**Nota van zienswijzen en lijst van (ambtshalve) wijzigingen
Bestemmingsplan “N631 onderdoorgang spoor Rijen”
8 juni 2021**

Het ter inzage leggen van het ontwerpbestemmingsplan is bekend gemaakt in de Staatscourant en in het Gemeenteblad op **1 maart 2021**.

In totaal zijn 8 zienswijzen ontvangen:

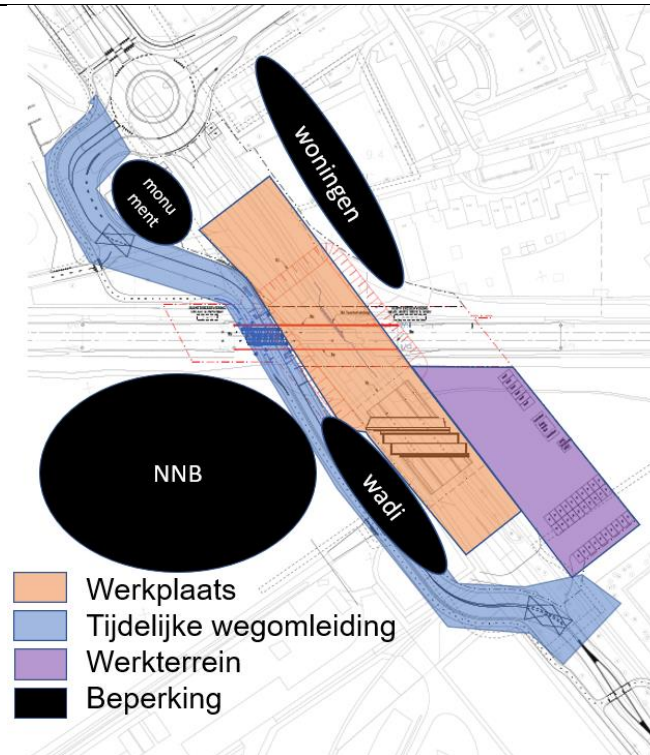
e. De Fietsersbond stelt dat de gekozen oversteek bij de Nassaulaan voor fietsers gevaarlijker is dan een oversteek bij de rotonde en draagt hier een aantal argumenten voor aan. De Fietsersbond adviseert om de voorgenomen	Net als de Fietsersbond is het voor alle partijen binnen het project essentieel dat er binnen de grenzen van het project een voor alle verkeersdeelnemers verkeersveilig ontwerp is. Ook de fietser moet overal een verkeersveilige oplossing hebben om over te steken. Daarbij spelen echter ook andere beperkingen en eisen binnen het project,

oversteekplaats te laten vervallen en pleit voor een tweerichtingsfietspad langs de oostzijde van de rotonde. De fietsersbond stelt dat hiermee ook voorkomen wordt dat fietsers een ruimere omweg moeten nemen.	waarbij iedere nieuwe eis of aanpassing voor een nieuwe afweging in ontwerp prioriteiten zorgt. De gemeente en de provincie zijn van mening dat het ineens (zonder tussenstop) oversteken van twee rijbanen uit dezelfde richting tot een verkeersonveilige situatie leidt en niet kan worden toegepast binnen het ontwerp. Bij het oversteken van twee rijbanen kan namelijk door een groter voertuig dat stopt op de rechtsaffer het zicht ontnomen worden voor het verkeer van de andere rijbaan op de overstekende fietser, waardoor dit voertuig op de andere rijbaan geen overzicht heeft en niet stopt. Met de introductie van de extra rechtsaffer in het project om de doorstroming te bevorderen kwamen er twee rijbanen uit één rijrichting en was oversteken niet meer verkeersveilig. Dit is aanleiding geweest om de oversteek voor de fietser van de Nassaulaan op grotere afstand van de rotonde in te passen. Op grotere afstand van de rotonde zijn de twee rijbanen namelijk samengevoegd tot één rijbaan, waardoor er wel voldoende zicht is. Hierdoor is er sprake van een verkeersveilige oplossing om de Nassaulaan over te steken. De Fietsersbond doet een nieuw voorstel om de fietsers wel bij de rotonde over te laten steken. Hiervoor worden de beide rijbanen van elkaar gescheiden waardoor er wel voldoende zicht is en er wel verkeersveilig overgestoken kan worden. Hier is door alle partijen binnen het project naar gekeken. Fysiek is het mogelijk om deze aanpassing door te voeren, waarbij er ook sprake is van een verkeersveilige oplossing. Een aanpassing van het ontwerp op dit punt brengt echter diverse andere voor- en nadelen met zich mee. Wanneer de fietser dicht bij de rotonde kan oversteken krijgt deze voorrang op andere weggebruikers wat effect heeft op de doorstroming van het autoverkeer. Ook rijdt het wegverkeer hierdoor dicht bij de omliggende woningen, wat een beperkt negatief akoestisch effect heeft. Daarnaast leidt een aanpassing van dit punt tot aanpassingen aan de andere fietspaden in de directe omgeving van de oversteek. Duidelijk is dat beide oplossingen leiden tot een verkeersveilige oplossing. De verschillende partijen willen beide mogelijke oplossingen beter onderzoeken en alle

voor- en nadelen goed tegen elkaar afwegen. Pas daarna kan een gewogen beslissing worden genomen voor een van beide oplossingen. Er is daarom gekozen om in het bestemmingsplan meer ruimte op te nemen en het plan op dit punt aan te passen. Hierdoor wordt het uitvoeren van beide varianten mogelijk binnen het bestemmingsplan. Een keuze voor één van beide oplossingen wordt gemaakt bij het definitief ontwerp voor het project. Het beperkte negatieve akoestische effect kan met bron en overdrachtsmaatregelen worden voorkomen. Om te voorkomen dat grenswaarden voor geluid worden overschreden wordt, is naast de vergroting van de bestemming 'Verkeer' en een kleine vergroting van het plangebied, ook de aanduiding 'langzaam verkeer' aangepast. Hiermee wordt voorkomen dat direct langs de gevel van woningen een rijbaan kan worden aangelegd en dat de oplossing ook akoestisch acceptabel blijft. Aangepaste verbeelding Verbeelding uit ontwerp bestemmingsplan

- Naar aanleiding van de zienswijze van de Fietzersbond (nr. 7) wordt in de toelichting en verbeelding voldoende ruimte opgenomen om een andere fietsoversteek mogelijk te maken bij de Nassaulaan. De extra mogelijkheid van een oversteek wordt in de toelichting toegevoegd in de paragraaf 2.2.1 Toekomstige situatie onder de paragraaf "Fietsstructuur". De extra mogelijkheid om de Nassaulaan over te steken heeft tot gevolg dat op de verbeelding de plangrens ter hoogte van de oversteek iets wordt opgeschoven naar het zuiden, omdat anders het fietspad niet meer binnen het plangebied valt. Ook de functieaanduiding "langzaam verkeer" schuift iets naar het zuiden op.
Akoestisch zijn beide oplossingen doorgerekend. Hieruit blijkt dat beide oplossingen mogelijk zijn. Aan de toelichting wordt het nieuwe akoestisch rapport toegevoegd als bijlage. Ook worden de uitkomsten van dit onderzoek in de toelichting in paragraaf 4.3 Geluid verwerkt. De provincie Noord-Brabant maakt nog een keuze uit beide oplossingsrichtingen. De provincie voert de noodzakelijke maatregelen uit die voor die betreffende oplossing noodzakelijk zijn om akoestisch te voldoen.

De tijdelijke situatie, met in oranje de werkplaats, in blauw de tijdelijke wegomleiding in paars het werkterrein en in zwart diverse belemmeringen.

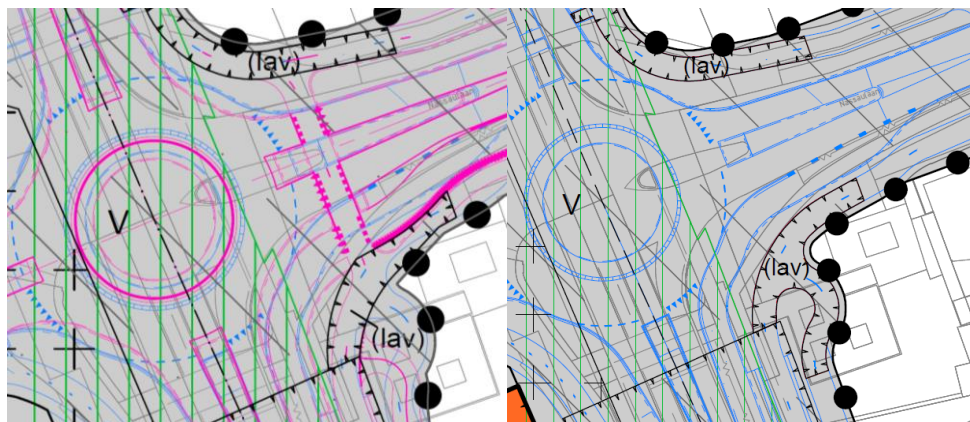
h. Reclamant vraagt of de ruime parkeerplaats aan de noordzijde bij de tunnel niet voldoende mogelijkheden biedt voor de bouw. Reclamant stelt dat de compensatiegronden veel ruimer moet om werkelijk te kunnen compenseren. Reclamant stelt dat het wenselijk is om nabij de kern Rijen meer te vergroenen met de focus op natuurontwikkeling en bevordering van biodiversiteit. Reclamant geeft aan graag mee te denken waar om en nabij de kern van Rijen meer groen te realiseren is.	Om de onderdoorgang onder het spoor door aan te kunnen leggen zijn drie ruimtereserveringen in de tijdelijke situatie noodzakelijk. Dit zijn: 1. de werkplaats om de onderdoorgang aan te leggen (bouwput / tunnelbak); 2. de tijdelijke wegomleiding om deze werkplaats heen en; 3. een werkkerrein voor de aannemer voor opslag van materiaal en materieel. Daarbij moet rekening worden gehouden met diverse belemmeringen binnen het plangebied en de directe omgeving daarvan. Deze onderdelen zijn gevisualiseerd in onderstaande afbeelding.

De werkplaats komt logischerwijs op de locatie van de huidige spoorwegovergang. Op deze plaats komt een werkplaats en bouwput waarbij aan beide zijden voldoende ruimte moet zijn om de verschillende onderdelen van de tunnelbak aan te kunnen leggen. Hierbij wordt het tunneldeel vanaf de zuidzijde gebouwd en tijdens een treinvrije periode op de definitieve plaats gezet. Het aanleggen van de onderdoorgang (tunnelbak) op de huidige locatie is de meeste logische optie. Deze locatie kan hierdoor niet voor andere doeleinden, zoals het werkterrein, worden gebruikt.

Door de aanleg van de tunnelbak op de huidige locatie van de spoorwegovergang kan het verkeer over de N631 gedurende lange tijd geen gebruik maken van het terrein dat ingericht wordt als werkterrein om de tunnelbak aan te leggen. Door de ligging tussen een bos- en natuurgebied en het dorp Rijen is er geen logische bestaande alternatieve route om het verkeer om te leiden. Er is gezocht naar een manier om het verkeer met het gebruik van zo weinig mogelijk omliggend terrein om te leiden op de locatie zelf. Het is daarbij alleen mogelijk gebleken om het verkeer aan de zuidwestzijde om de te bouwen tunnelbak te leiden. Voor een wegomleiding aan de noordoostzijde zouden diverse woningen moeten worden afgebroken. Deze optie bleek hierom niet reëel. Aan de andere zijde ligt het eetcafé de vijf Eiken wat monumentaal is en behouden dient te blijven. Wel wordt het zalencomplex van het eetcafé dat niet monumentaal is afgebroken om de nieuwe aansluiting van de weg Vijf Eiken op de nieuwe rotonde mogelijk te maken. Hierdoor is het ook mogelijk om hier de tijdelijke omleidingsweg te realiseren. De tijdelijke omleidingsweg komt waar mogelijk zo dicht mogelijk bij de tunnelbak te liggen om het verlies aan natuur tot een minimum te beperken. Met ditzelfde doel wordt gebruik gemaakt van gronden van de toekomstige wadi. De wadi wordt pas aangelegd nadat het verkeer weer gebruik kan gaan maken van de nieuwe weg door de tunnelbak. Als laatste is een werkterrein voor de aanleg van de tunnelbak noodzakelijk. Voor de aanleg zijn dagelijks een aanzienlijk aantal verplaatsingen van personeel en materialen noodzakelijk tussen de werkplaats waar de tunnelbak moet komen en het spoordeel wordt gebouwd en het werkterrein. Onder andere voor het uitgraven van de tunnelbak en de aanvoer van materiaal en materieel om de tunnelbak te maken. Het is hiervoor noodzakelijk dat het werkverkeer voor de aanleg van de tunnelbak de tijdelijke omleidingsweg en het verkeer daarop zo weinig mogelijk kruist. Ten eerste om conflicten te voorkomen, ten tweede om de doorstroming op de tijdelijke omleidingsweg niet te veel te beperken, ten derde omdat de tijdelijke wegomleiding ook het spoor gelijkvloers kruist, waardoor er bij passerende treinen geen vervoer mogelijk is tussen werkplaats en werkterrein. Aan de noordwestzijde van de overgang is inderdaad een parkeerterrein in de huidige situatie, maar deze wordt grotendeels gebruikt voor de realisatie van de tijdelijke omleidingsweg voor zowel het deel voor auto's als voor het vrij liggende fietspad, zoals ook op bovenstaande afbeelding te zien

is. Een werkterrein op deze locatie zou daarom veel te klein worden en daarnaast aan de verkeerde kant van de tijdelijke omleidingsweg komen te liggen met veel kruisend verkeer tot gevolg. Er bleek na afweging van alle alternatieven dus geen andere locatie mogelijk dan het bosgebied ten zuidoosten van de tunnelbak aan te wijzen als werkterrein. Het gebruik van zowel de tijdelijke omleidingsweg als het werkterrein gaat tijdelijk ten koste van bos- en natuurgebied (NNB). Conform de provinciale regels is hiervoor compensatie noodzakelijk. Zoals eerder aangegeven dient het gebied dat tijdelijk wordt gebruikt, gecompenseerd te worden met een toeslagfactor van 1,66. Hierdoor wordt 66% meer natuur aangelegd op een nieuwe locatie dan tijdelijk gebruikt wordt voor de aanleg van de onderdoorgang. Daarnaast worden alle gronden die tijdelijk worden gebruikt voor de aanleg van de onderdoorgang na afloop van de werkzaamheden in de huidige staat teruggebracht en worden deze gronden dus opnieuw aangeplant. Hierdoor wordt het bestaande grondgebied niet 1,66 keer gecompenseerd, maar na afloop van de werkzaamheden +/- 2,66 keer. De compensatie van NNB kan alleen op gronden die door de provincie zijn aangewezen als '<i>nog niet gerealiseerde delen van het NNB</i>' in de interim omgevingsverordening Noord-Brabant. In Rijen en direct aangrenzend aan Rijen zijn geen niet gerealiseerde delen van het NNB, waardoor de compensatie (los van het terug planten van groen) niet in nabij Rijen kan plaatsvinden. Met de locatie naast de vliegbasis wordt de compensatie op relatief korte afstand van de huidige locatie aangelegd. Op deze manier wordt het tijdelijke gebruik ruimschoots gecompenseerd met groen in het gebied zelf en haar directe omgeving. Naar aanleiding van deze zienswijze wordt in paragraaf 3.2.3 onder het onderdeel Natuur Netwerk Brabant NB in de toelichting de volgende zinssnede toegevoegd: <i>Verschillende alternatieven voor het gebruik van het gebied met NNB zijn afgewogen, maar hierbij is gebleken dat deze niet voldoen om het verkeer in de tijdelijke situatie af te kunnen wikkelen.</i>
